PARECER DE DESCONFORMIDADE

DESICOR I - ALTERAÇÃO DE LICENCIAMENTO DE AMBIENTE (*Projeto de Execução*)

DESICOR - Indústrias, S.A.

COMISSÃO DE AVALIAÇÃO

Figura 3: Rede de Águas residuais (pontos sem justificação).

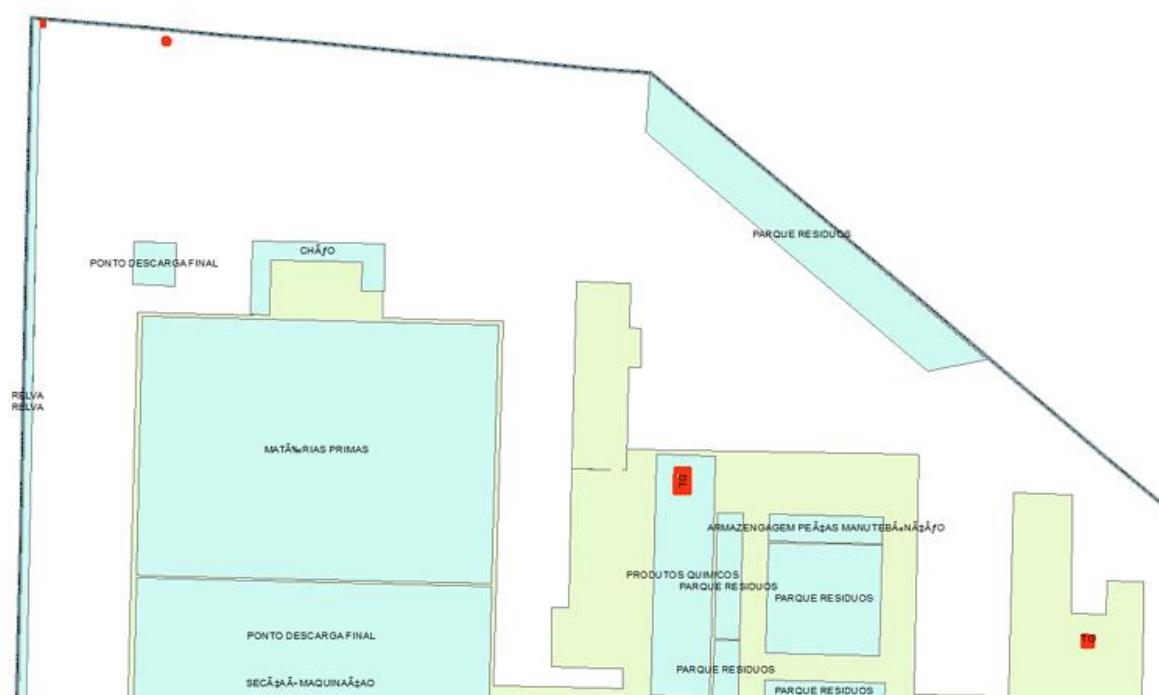
Refere-se ainda que a informação geográfica vetorial disponibilizada representa como águas residuais pontos sem qualquer tipo de ligação, um no armazém de produtos químicos (depósito estanque), outro no ponto de descarga final (depósito estanque), sendo que deveria ter sido referido como é feita e por quem é efetuada a recolha/limpeza destes tanques.

Acresce o facto de, relativamente aos dois pontos na zona norte da parcela, conforme figura 3, não se consegue entender a que dizem respeito, sendo os elementos apresentados considerados insuficientes.

Figura 4: Ligação das águas pluviais à linha de água.

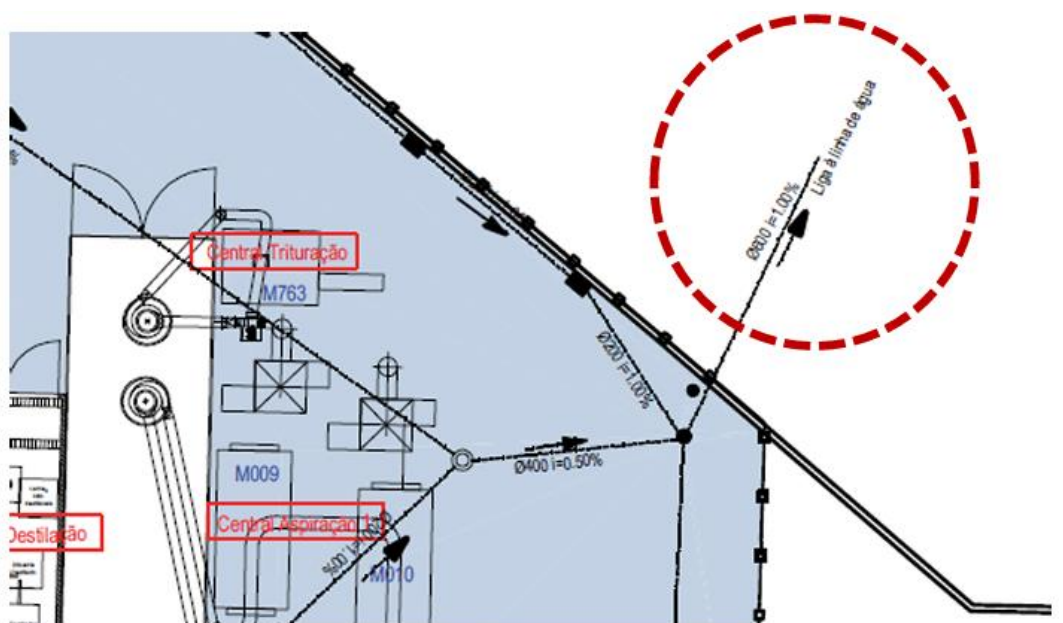
Por outro lado, a afirmação de que a drenagem pluvial converge para o coletor é incoerente com as peças desenhadas, que assinalam um ponto de rejeição numa linha de água, conforme visível na figura 4.
